WEG nr. 1465

Aantal ingediende bezwaren: 1

BEZWAREN:

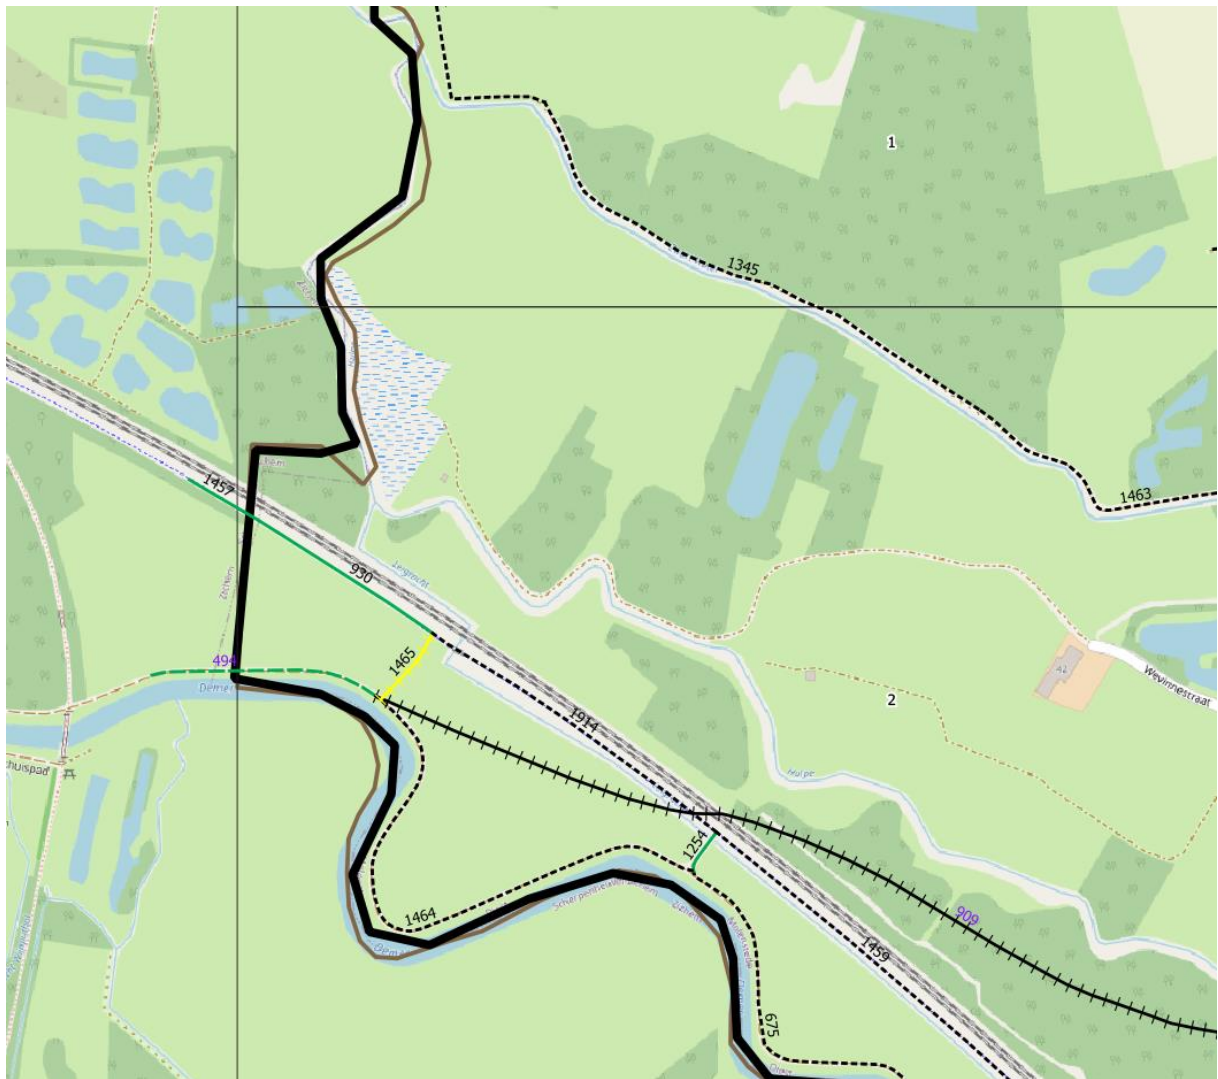
- 1465: op te heffen! is vermoedelijk zo bedoeld maar niet helemaal duidelijk op kaart, daarom voor alle zekerheid nog even bevestigen.

Hier is inderdaad voorzien om deze weg op te heffen.
